**25.0159.02**

## **Bericht der Umwelt-, Verkehrs- und Energiekommission**

**zum Ratschlag betreffend Ausgabenbewilligung für die Umgestaltung des Riehenrings von der Drahtzugstrasse bis zur Brombacherstrasse im Rahmen der Erhaltung**

**Abbildung 2: Erreichbarkeit bei zusammengelegten Haltestellen**

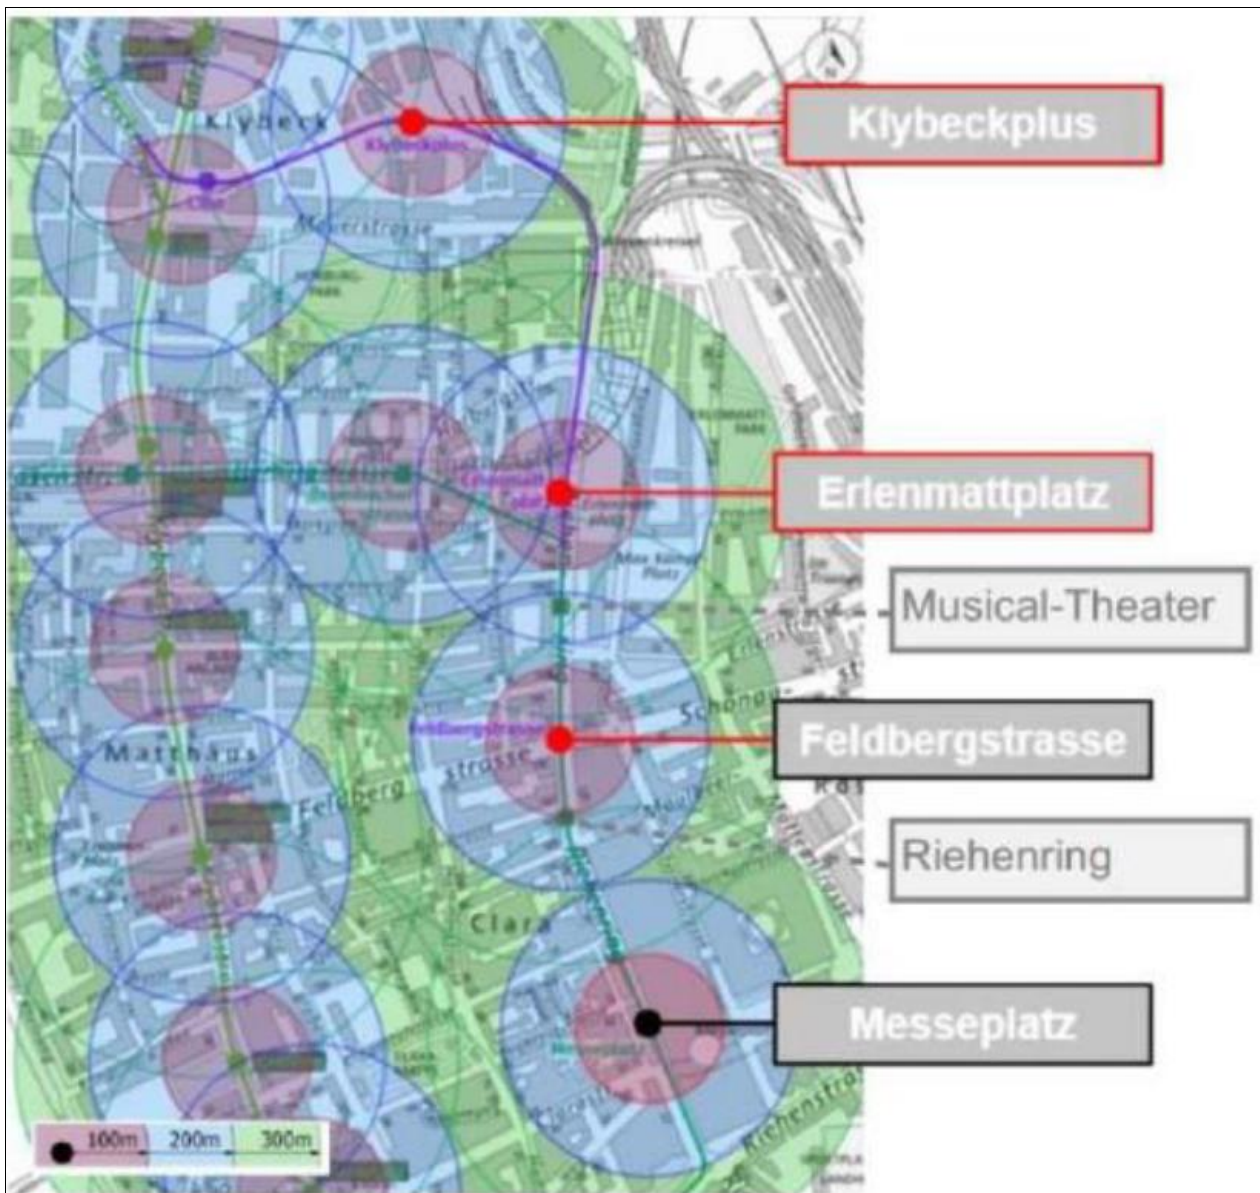
Das Festhalten an den beiden bestehenden Tramhaltestellen hätte zur Folge, dass die Distanz zwischen der Haltestelle Musical Theater und der im Tramnetzplan 2030 vorgesehenen Haltestelle Erlenmattplatz des Trams Klybeck sehr gering wäre (vgl. Abbildung 2). Zwei behindertengerechte Haltestellen mit hohen Haltekanten reduzierten dort überdies die zur Verfügung stehende Fläche für Auto-Parkplätze und für Massnahmen zur Begrünung und Entsiegelung und wären mit höheren Investitionsausgaben verbunden. Mit der neuen Haltestelle an der Kreuzung Feldbergstrasse / Riehenring und der künftig geplanten Haltestelle Erlenmattplatz optimiert sich die Erschliessung.

**Abbildung 3: Erschliessung Musical Theater**

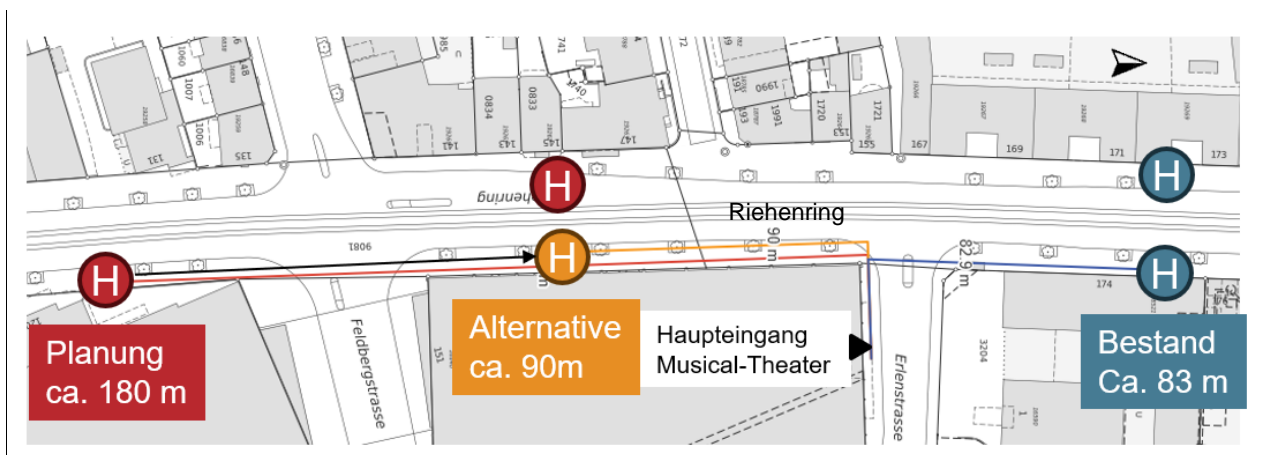
Die UVEK hat sich die Frage gestellt, ob das Musical Theater mit der neuen Haltestellenanlage noch angemessen erschlossen ist. Abbildung 3 zeigt in blauer Farbe die heutige Situation und in roter Farbe die geplante Situation. Grundsätzlich wäre es möglich, die beiden Haltekanten parallel zueinander anzuordnen (Variante Alternative). Vorteile einer versetzten Anordnung sind die

Gewährleistung der Durchfahrt für Rettungsfahrzeuge und die bessere Verteilung der Auto-Parkplätze im Riehenring. Zudem ist die Erschliessung der Quartiere im Südwesten etwas besser.

Die UVEK stellt fest, dass die Distanz zwischen der neuen Haltestelle Feldbergstrasse und dem Eingang zum Musical Theater maximal 180 Meter betragen wird und dieses damit sehr gut erschlossen bleibt (ÖV-Güteklasse A). Bis zur Einführung des Trams Klybeck (und der neuen Haltestelle Erlenmattplatz) ist der Weg zur nächsten Haltestelle für im Nordosten der Erlenmatt wohnende Menschen etwas weiter. Auch ein Teil der Schülerinnen und Schüler hat einen etwas längeren Weg und muss die Feldbergstrasse überqueren. In einer Gesamtabwägung teilt die UVEK aber die Haltung der Fachstellen im Bau- und Verkehrsdepartement, dass die Vorteile der geplanten Haltestellenanordnung mit dem Ersatz der Haltestellen Riehenring und Musical-Theater durch die Haltestelle Feldbergstrasse in einem ersten Schritt und zusätzlich durch die Haltestelle Erlenmattplatz in einem zweiten Schritt höher zu gewichten sind als die Nachteile.

Abbildung 4: Abstände zwischen Velostreifen und Auto-Parkplätzen

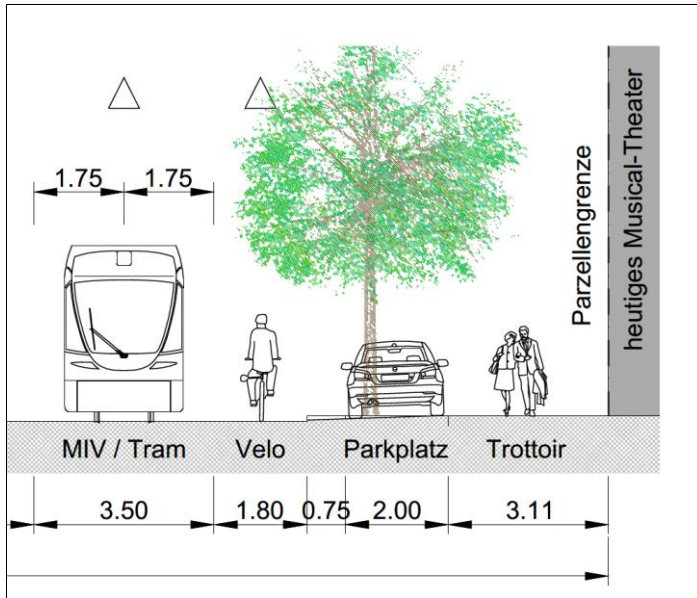
Die UVEK hat sich erkundigt, ob sich der Abstand zwischen den Markierungen der Auto-Parkplätze und den Velostreifen zur Verhinderung von Door-Opening-Unfällen vergrössern lässt. Seitens der Verwaltung ist ihr dargelegt worden, dass sich die Rabatten verbreitern und die Abstände zwischen Parkplatzmarkierung und Velostreifen von 0.5 auf 0.75 Metern erhöhen lassen, indem die Auto-Parkplätze näher zum Trottoir markiert werden (vgl. Abbildung 4).

Nicht umsetzbar ist der grössere Abstand lediglich bei einem Auto-Parkplatz und einem Güterumschlagplatz zwischen der Feldbergstrasse und der Sperrstrasse. Die dort stehende Messehalle 3 wird aber in absehbarer Zeit durch eine Wohnüberbauung ersetzt. Ob sich an dieser Stelle danach noch ein Auto-Parkplatz befindet, ist ungewiss. Würden die Rabatten im heutigen Zustand verbreitert, entspräche die Breite des Trottoirs nicht mehr den Vorgaben. Vorstellbar wäre, auf dem Privatgelände der heutigen Messehalle 3 eine Dienstbarkeit oder ein Wegerecht einzurichten, um auch dort die Rabatte zu verbreitern und den Abstand zwischen Auto-Parkplatz und Velostreifen zu erhöhen.

Die UVEK könnte sich auch eine Anpassung der Parzellengrenze vorstellen, ist für die Überbauung des Areals doch Immobilien Basel-Stadt zuständig. Sie erwartet, dass die genannten Massnahmen im Rahmen des Bauprojekts konkretisiert und anschliessend umgesetzt werden.

**Abbildung 6: Angepasste Veloführung im Abschnitt Drahtzugstrasse – Klingentalstrasse**

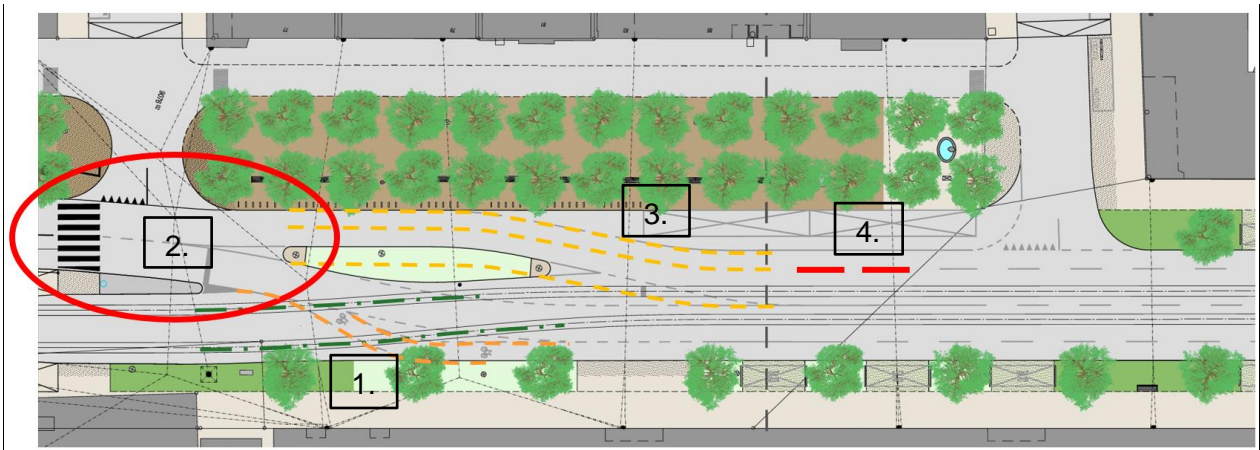
Die UVEK bedauert, dass die Velostreifen nicht bis zum Messeplatz durchgezogen werden, und hat sich nach besseren Lösungen für den Veloverkehr erkundigt. Die Verwaltung hat einen früheren Beginn des Velostreifens von Süden her als aus Platzgründen nicht möglich bezeichnet. Ein Velostreifen sollte das Tramgleis in einem Winkel von mindestens 45 Grad queren. Die Achsen der Tramgleise sind in Abbildung 6 in grüner Farbe dargestellt. Rechts neben den Tramschienen fehlt der Platz für einen Velostreifen. Eine frühere Querung der Tramgleise hielte den 45-Grad-Winkel nicht ein (1.).

Beim Velostreifen von Norden her wäre es bei minimalen Breiten für Velostreifen und Fahrbahn möglich, den Velostreifen um etwa 60 Meter zu verlängern. Aufgrund des Abstands zwischen der Tramhaltestelle und dem baumbestandenem Bereich lässt sich ein Velostreifen bis zur Drahtzugstrasse nicht realisieren. Der Einfädelungsbereich würde lediglich verschoben und läge sehr nahe an der Einmündung, was zu einer unübersichtlichen Situation führen würde (2.).

Es sei sicherer, wenn – wie im Projekt vorgesehen – auf einem längeren Bereich eingefädelt werden kann. Ein 60 Meter längerer Velostreifen, wäre nur 1.60 Meter breit. Die Mittelinsel wäre für eine Begrünung zu klein, zudem müssten auf dieser Signale für beide Fahrtrichtungen platziert werden. Möglicherweise wäre der Abstand zwischen den Signalen und den Haltebalken nicht ausreichend gross (3.).

Ohne diese Nachteile umsetzbar wäre eine Verlängerung des markierten Velostreifens von Norden her um etwa 15 Meter (4.).

Die UVEK kann die Begründung für die fehlenden Velomassnahmen zwischen der Tramhaltestelle Messeplatz und der Drahtzugstrasse nachvollziehen, Sie erwartet, dass bei der Umsetzung der Velostreifen von Norden in der maximal mögliche Länge markiert wird.

**Abbildung 9: Planung Knoten Feldbergstrasse**

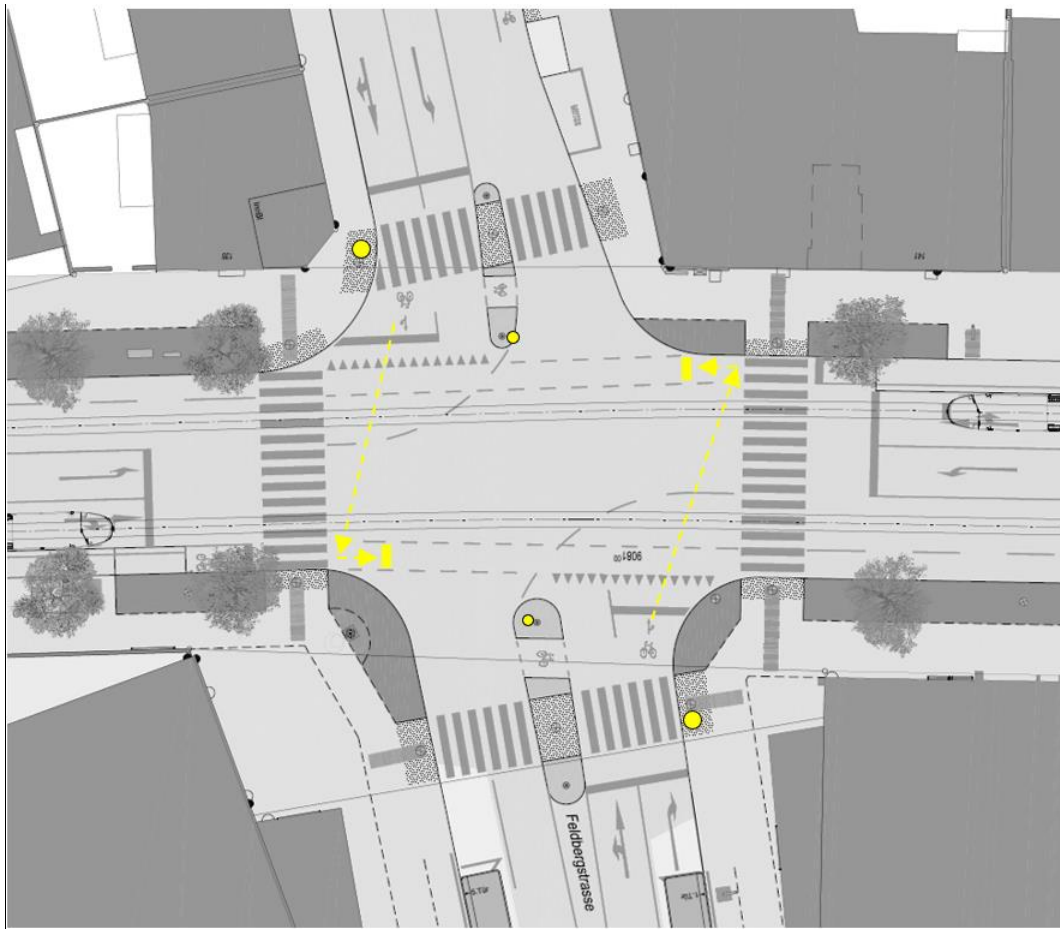
Die UVEK hat sich erkundigt, warum am Knoten Riehenring/Feldbergstrasse teilweise auf vorgezogene Haltebalken oder Velosäcke<sup>1</sup> verzichtet wird. Ihr wurde erläutert, dass gemäss dem Handbuch des ASTRA zum Veloverkehr an Kreuzungen vorgezogene Aufstellbereiche ohne Zuführung nur bei ausreichend breiten Fahrs Spuren realisiert werden sollten. Die Fahrs Spuren sind weder im Riehenring noch in der Feldbergstrasse so breit, dass Velofahrende an den Autos vorbei in einen Velosack gelangen könnten. Abgesehen davon ist der Veloverkehr – insbesondere auf den Linksabbiegebeziehungen – eher gering. Aus dem Riehenring Süd biegt beispielsweise nur alle fünf Minuten ein Velo in die Feldbergstrasse West ab. In der Verlängerung der Velo-Zeitinsel bei der Tramhaltestelle sind vorgezogene Haltebalken für geradeaus und rechtsabbiegende Velos vorgesehen. Den linksabbiegenden Velofahrenden steht als Alternative zur MIV-Spur eine indirekte Abbiegemöglichkeit zur Verfügung. In der Feldbergstrasse sind Aufstellbereiche geplant. Ob das Rechtsabbiegen für Velos zugelassen wird, wenn die Lichtsignalanlage für den übrigen Verkehr auf Rot steht, wird im Bauprojekt definiert. Die Möglichkeit eines indirekten Linksabbiegens (in Abbildung 9 in gelber Farbe dargestellt) ist nicht vorgesehen, könnte im Bauprojekt aber geprüft werden.

Die UVEK erwartet, dass das Thema vorgezogene Haltebalken/Velosäcke im Bauprojekt nochmals genauer angeschaut wird.

**Abbildung 11: Linksabbiegen in die Oetlingerstrasse für den Veloverkehr**

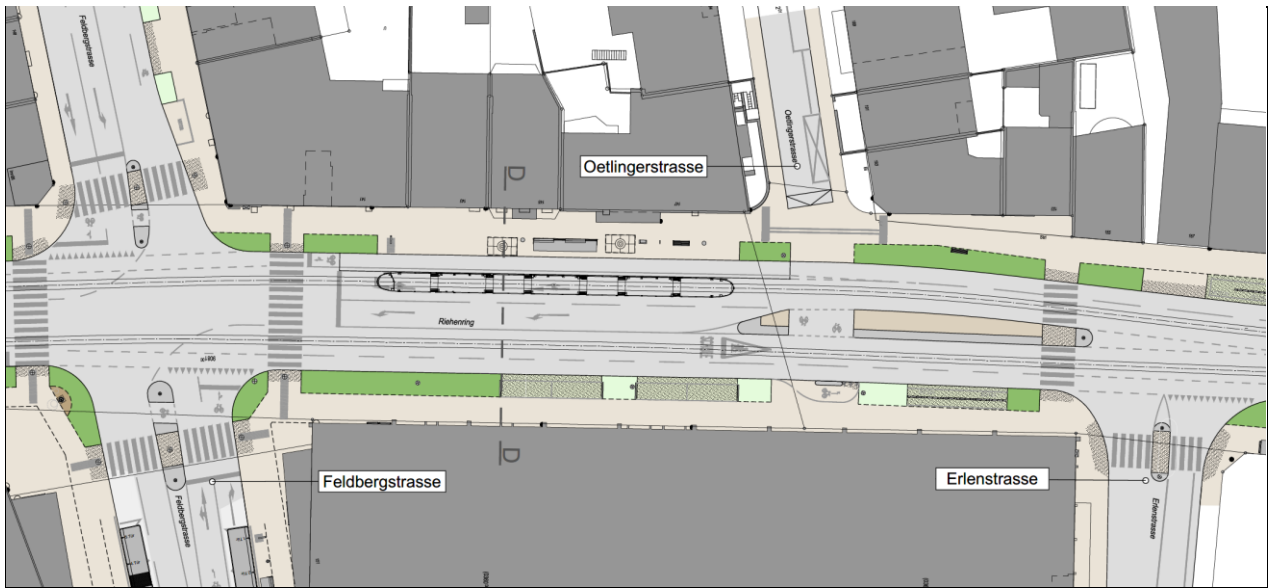
Für die Velofahrenden sieht das Projekt als sichere Lösung für linksabbiegende Velos in die und aus der Oetlingerstrasse einen indirekten Abbieger im Seitenbereich des Riehenrings und einen Aufstellbereich in der Strassenmitte vor (vgl. Abbildung 11). Ein direktes Abbiegen wäre herausfordernd, da dabei die Tramgleise gequert werden müssten und von hinten ein Tram herannahen könnte. Für einen separaten Linksabbiegestreifen fehlt der Platz.

Die UVEK unterstützt die vorgeschlagene Lösung. Sie vermutet, dass sich der Aufstellbereich in der Strassenmitte ohne Mittelinsel zwischen den beiden Fahrtrichtungen noch grosszügiger ausgestalten lässt. Erkundigt hat sie sich, ob die Nutzung des indirekten Abbiegers im Seitenbereich der Strasse rechtlich zwingend ist, oder ob (z.B. bei geringem Verkehrsaufkommen) auch direkt in den Aufstellbereich in der Mitte der Strasse abgebogen werden darf. Der UVEK wurde erläutert, es werde ein indirektes Abbiegen an dem hier vorliegenden Ort als zusätzliche Abbiegemöglichkeit angeboten. Es bestehe demnach keine Benützungspflicht des Indirekten Linksabbiegers.

**Abbildung 14: Direktes Linksabbiegen in die Erlenstrasse für den Veloverkehr**

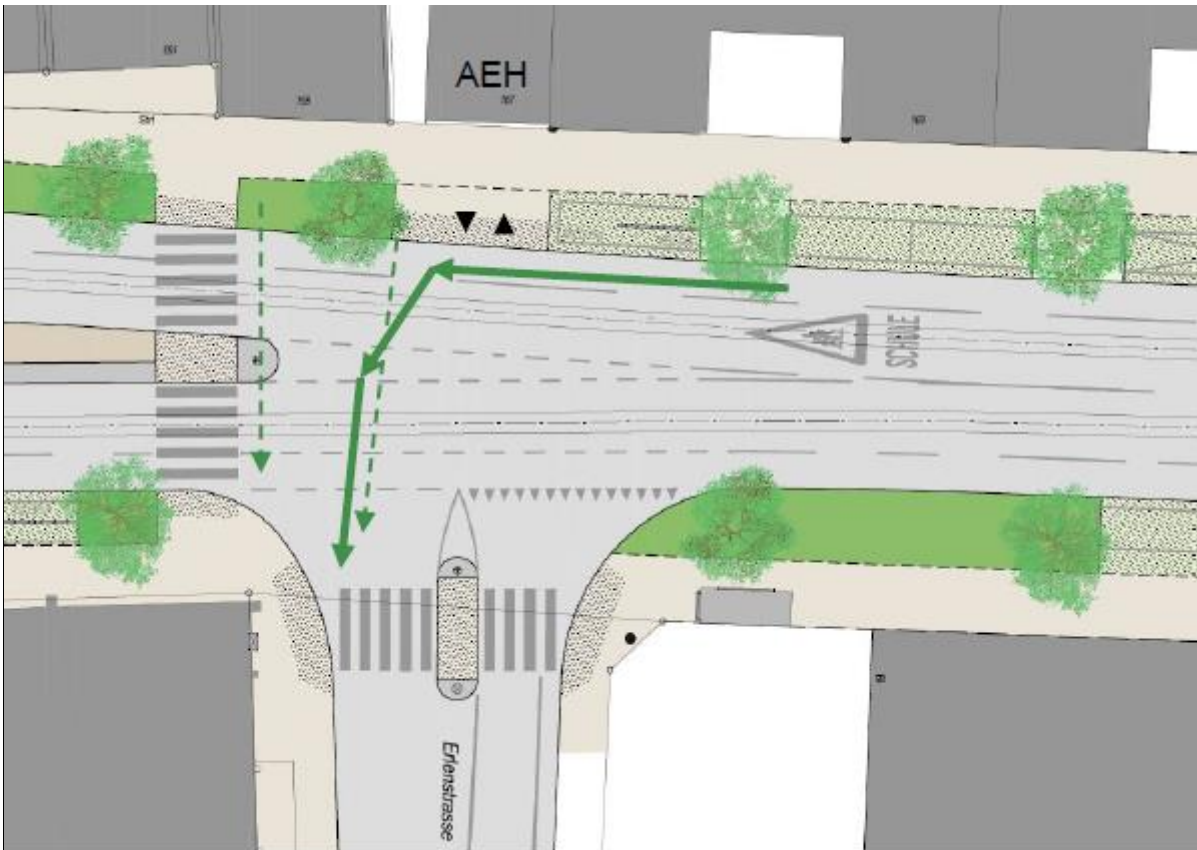
Aufstellbereich im Schutze der Fussgängerinsel bestehen wie beim Abbiegen in die Oetlingerstrasse (vgl. Kapitel 2.3.5) Gefahren durch zu querende Tramgleise und von hinten herannahenden Trams. Ein zusätzlicher baulicher Schutz im Aufstellbereich von Norden her ist wegen der Schleppkurven des MIV nicht möglich.

Die Verwaltung hat vorgeschlagen, im Bauprojekt zu prüfen, ob ein indirekter Linksabbieger entweder vor oder hinter dem Baum neben der Autoeinstellhalle eingerichtet werden kann. Die UVEK spricht sich für dieses Vorgehen aus.
